**AVIS DÉLIBÉRÉ DE LA MISSION RÉGIONALE
D'AUTORITÉ ENVIRONNEMENTALE DES PAYS-DE-LA-LOIRE**

**PROJET DE DEMANDE DE RENOUVELLEMENT D'AUTORISATION
AVEC MODIFICATIONS DES CONDITIONS D'EXPLOITATION
ET INTÉGRATION D'UNE PLATE-FORME
DE RECYCLAGE DE MATÉRIAUX INERTES
CARRIÈRES DE CHÂTEAUPANNE**

COMMUNE DE MONTJEAN-SUR-LOIRE (49)

Emprise schématique des différentes activités (Étude d'impact, Geoscop)

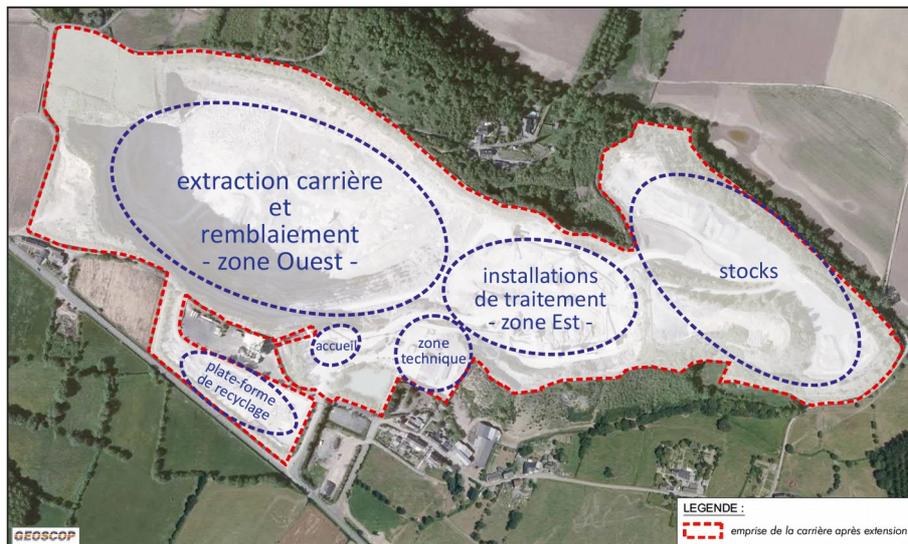
Le renouvellement de l'autorisation de la carrière entraînera des modifications d'exploitation (approfondissement et remblayage partiel de la fosse, démarrage de l'extraction sur le secteur Est, actuelle zone de concassage avec de faibles enjeux écologiques).

Ces modifications seront à l'origine de nouveaux impacts associés : abandon de gîte possible dû à des tirs de mines rapprochés (moins de 20 m) d'une des galeries habitées par une dizaine de chiroptères, altération de petites surfaces de falaises calcaires liée au remblayage, déplacement « spontané » d'herbiers à characées² en fonction de la

Les espaces concernés par les modifications d'exploitation présentent des enjeux biologiques moindres et globalement compensés par la création d'un gîte de repos favorable à l'installation de chauve-souris (réouverture d'une ancienne galerie d'évacuation des eaux) pour compenser le dérangement du gîte de l'ancienne carrière du Petit Fourneau et son éventuel abandon suite à l'exploitation de la zone Est.

Pour ces deux critères, le changement lié à l'exploitation de la zone Est entraînera une activité importante au niveau d'une zone au départ très peu encaissée (merlons de 4 mètres seulement alors que les fronts de la fosse seront de plus de 100 m lors de l'extraction par approfondissement de la fosse), certes avec une installation mobile plus modeste, mais dont l'atténuation des vibrations et du bruit sera nettement moindre, en particulier les premières années.

La MRAe recommande la prise en compte du caractère moins encaissé de la zone Est, lors du démarrage de l'exploitation, dans l'étude acoustique et dans la réflexion sur la prise en compte des vibrations....

Phasage prévisionnel de l'exploitation

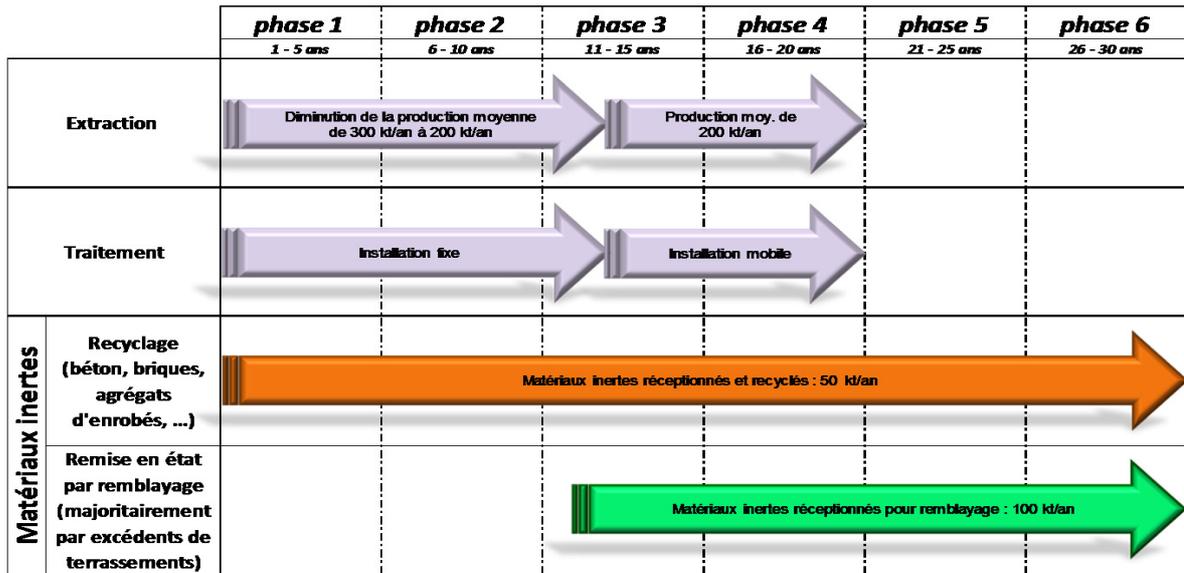
Cependant, les principaux impacts attendus découlent de la réhabilitation du site après exploitation qui prévoit la création d'un plan d'eau d'environ 12 ha, suite à l'arrêt du pompage et du rejet d'eau d'exhaure. Cette disposition reste inchangée par rapport à l'arrêté d'autorisation de la carrière existante (DIDD – 2011 n°433) mais ce choix n'est pas explicite (voir § 3.3). Toutefois, la superficie ennoyée représentée sur les simulations (fig. 143 de l'étude d'impact et annexe de l'arrêté préfectoral) est visuellement très différente.

La MRAe recommande la réévaluation de la surface du plan d'eau créé suite à la réhabilitation du site après exploitation et ce, pour inclure les modifications.
